<b>CONCEPTO TÉCNICO SOBRE NECESIDAD DE ESTUDIOS DETALLADOS DE AMENAZA Y RIESGO POR FENOMENOS DE REMOCIÓN EN MASA DENTRO DEL TRÁMITE DE LICENCIA URBANÍSTICA</b>	Código:	GPR-FT-10
		Versión:	04
		Fecha de revisión:	21/06/2011

1.1 CONCEPTO TÉCNICO No. CT:	CT-6747
1.2 ÁREA:	Técnica y de Gestión
1.3 COORDINACIÓN:	Investigación y Desarrollo
1.4 REFERENCIA CRUZADA RADICADO FOPAE:	2012ER21188
1.5 RESPUESTA OFICIAL No.	RO-60849

2.1 SOLICITANTE:	CURADURÍA URBANA No. 4
2.2 PROYECTO:	CASA BELTRAN TRIANA
2.3 LOCALIDAD:	4. San Cristóbal
2.4 UPZ:	51. Los libertadores
2.5 BARRIO O SECTOR CATASTRAL:	Santa Rita Sur Oriental
2.6 DIRECCIÓN:	Calle 48 Sur No 4B - 66 Este
2.7 CHIP:	AAA0005XNBS
2.8 MANZANA CATASTRAL:	10
2.9 PREDIO CATASTRAL:	1
2.10 ÁREA (Ha):	0.008460 (*)
2.11 FECHA DE VISITA:	Diciembre 13 de 2012

CT-6747 Proyecto "Casa Beltrán Triana"

Figura 1. Localización general del proyecto ubicado en la Calle 48 Sur No 4B - 66 Este, barrio Santa Rita Sur Oriental de la Localidad de San Cristóbal en el Plano Normativo de Amenaza por Remoción en Masa del POT (Decreto 190 de 2004) y referencia de los antecedentes citados en el numeral 5.

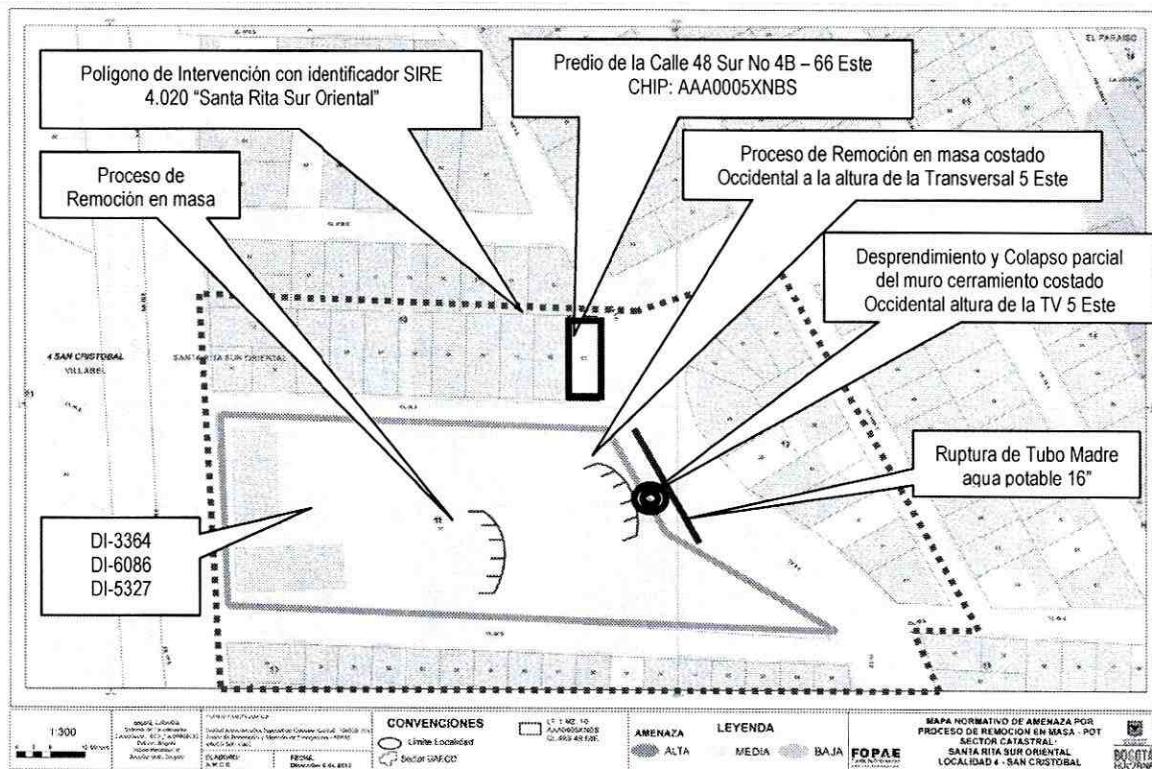
Conforme con el plano normativo de "Amenaza por Remoción en Masa" del Plan de Ordenamiento Territorial de Bogotá - POT, el sector donde se localiza el proyecto "Casa Beltrán Triana" ubicado en la Calle 48 Sur No 4B - 66 Este del barrio Santa Rita Sur Oriental de la Localidad de San Cristóbal, se encuentra en una zona de AMENAZA MEDIA por procesos de remoción en masa (Figura 1).
